工程指示 / 要求簡箋(E.I.)

工程指示編號：EI / 1883 / 20

工程名稱：亞皆老街中電

工程項目：佛沙窗 - 試模窗拆圖

適用窗號： W7/T1B. W7/T2A
W7/T2B. W7/T3B

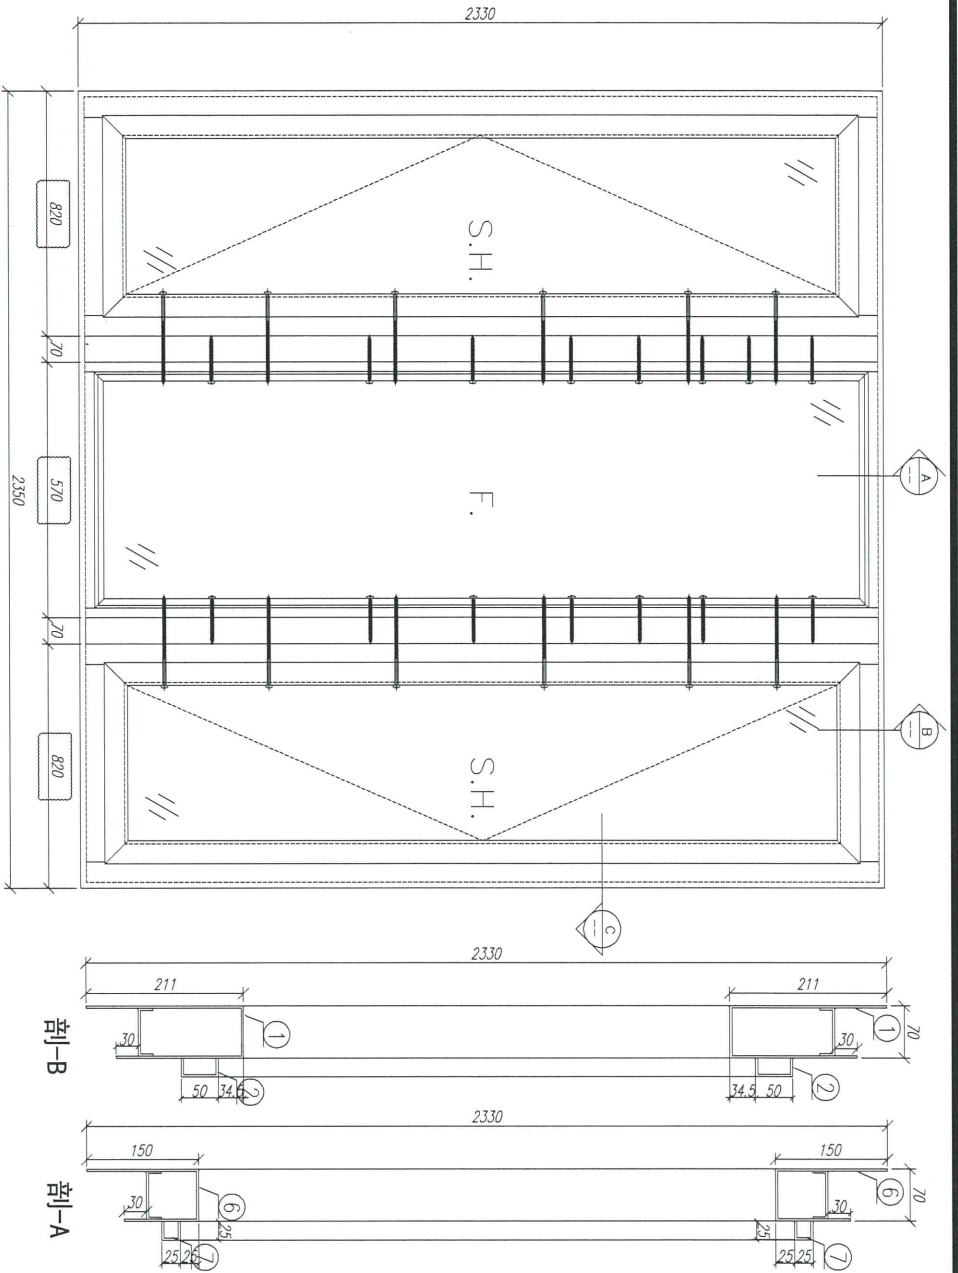
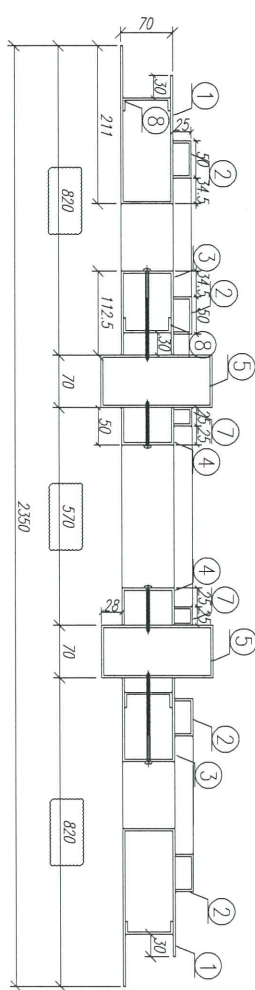
本版次修改適用之窗號，以及按則師最新之 COMMENT 修改 T1B/W7 的分格合共 3 幅昨天已出貨，餘下之試模窗合共 11 幅試模窗請於下星期內送貨。

按圖師 28/5/2022
comment 改

新機(大國井更新)

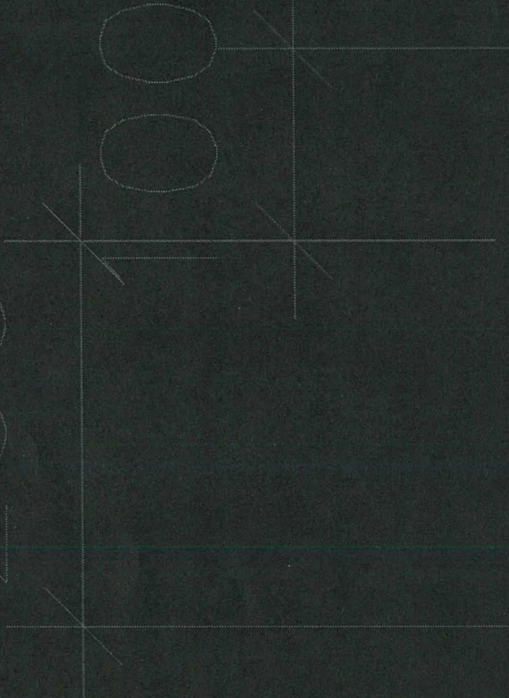
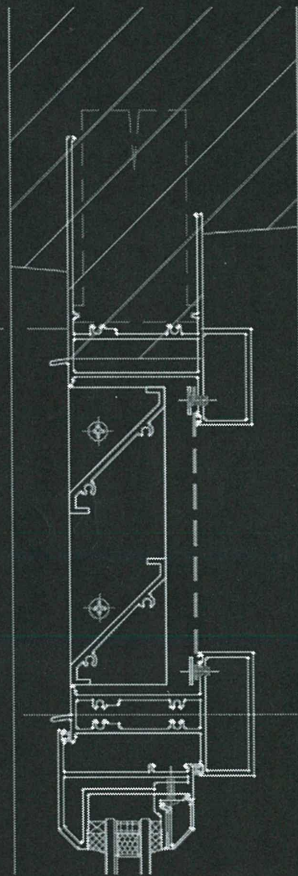
現補充 EI1883A 改圖的原因：由於百葉鋁料有變，看附圖。大圖未改，因此 EI1883A 的拆圖跟佛沙窗大圖 HK0877 對不上。

因為頂橫的材料用回 X85761 及新開三款模，我們在與 MN 溝通時，產生誤會，所以現在要調整過來

@Bessie 之所以修改图纸是因为100的尺寸变成了127的尺寸了

@Bessie 這個問題就是前兩天您問我
為什麼要增加 27 的高度問題
